OBJEKT
Franklin Tower
Höfenerstrasse, CH - 8050 Zürich-Oerlikon

ARCHITEKT
Grundriss OG03

PLANELEMENT
OE_FT_01_OG03_A_V07_220503

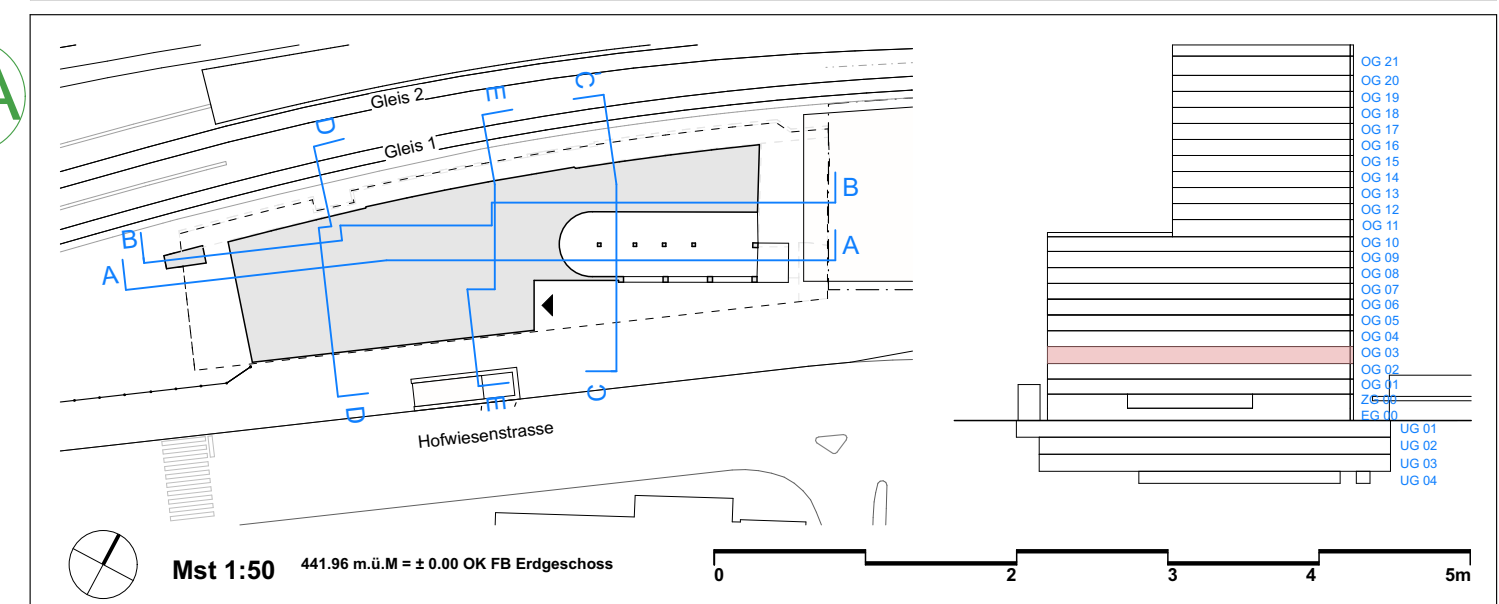
Fluchtmöglichkeit muss im Notfall ermöglicht werden

Möglicher Steigschacht
Restaurant 11. OG ist
geschlossen und nutzbar, im
Bedarfsfall freizuräumen
